ECE/TRANS/WP.29/2007/60  
12 juillet 2007

Proposition de série 03 d'amendements au Règlement n° 10

(Compatibilité électromagnétique)

Communication du Groupe de travail de l'éclairage et de la signalisation lumineuse

Annexe 9 – Appendices 1 et 2, modifier comme suit:

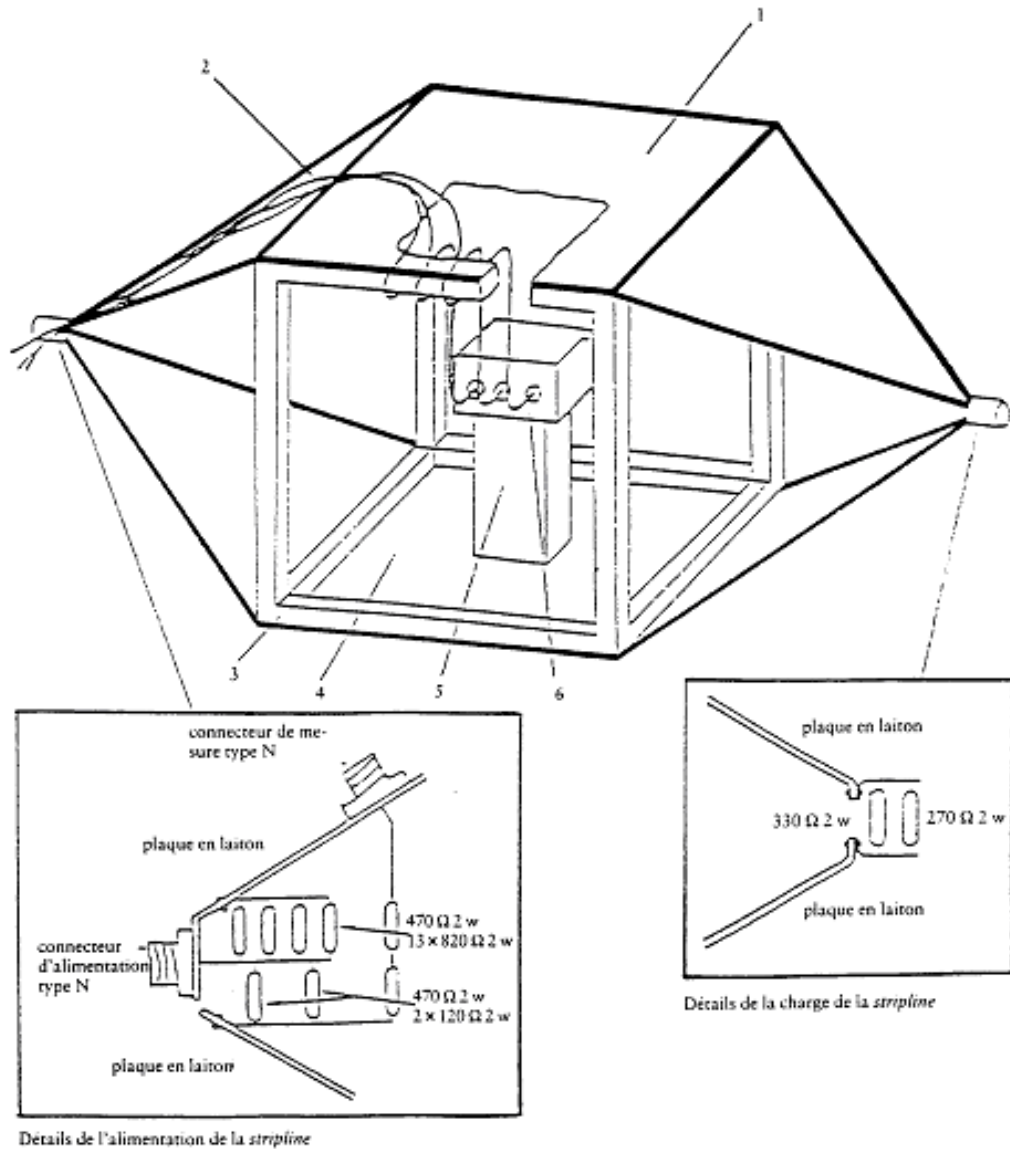
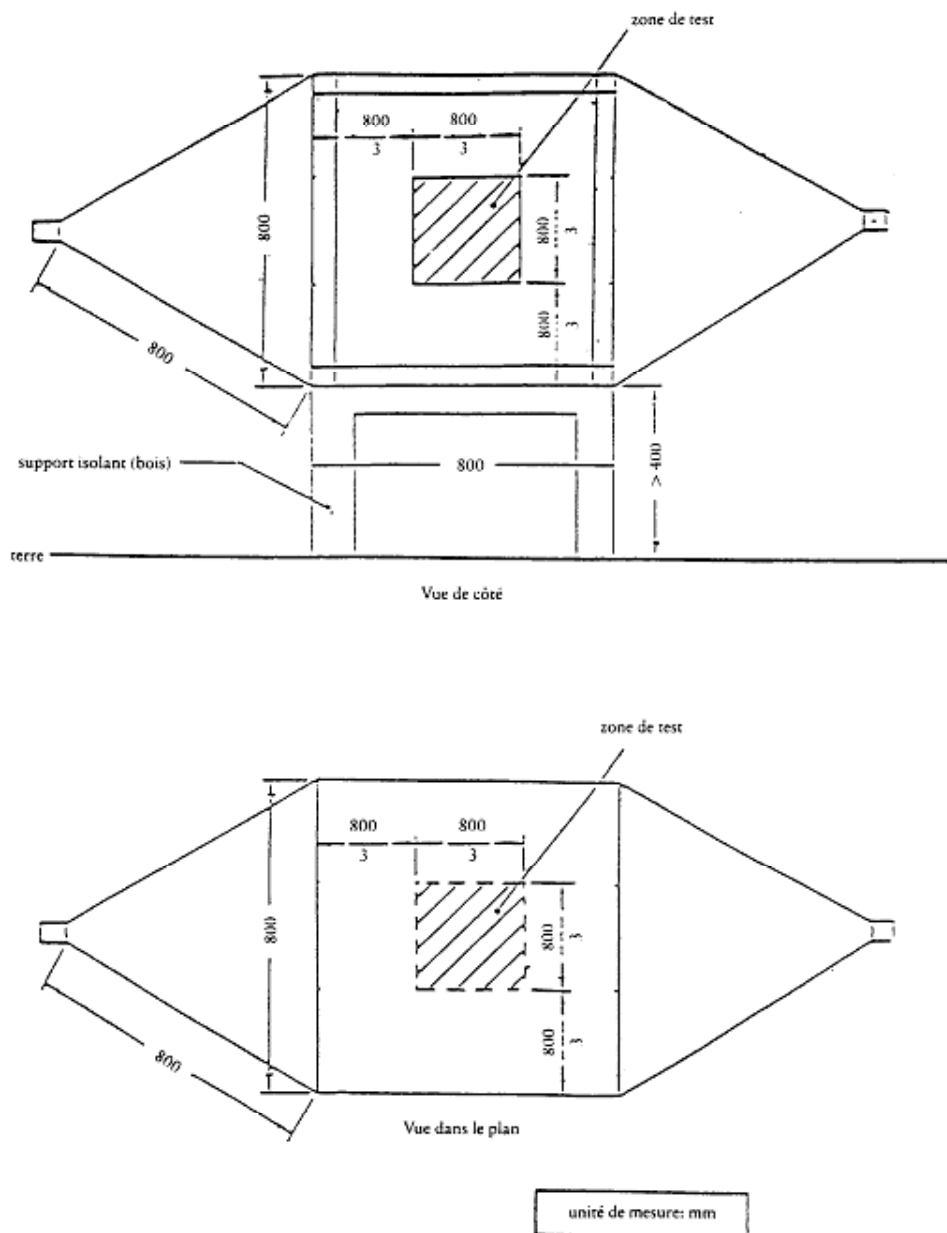
Essai en stripline de 800 mm

Dimensions de la stripline de 800 mm
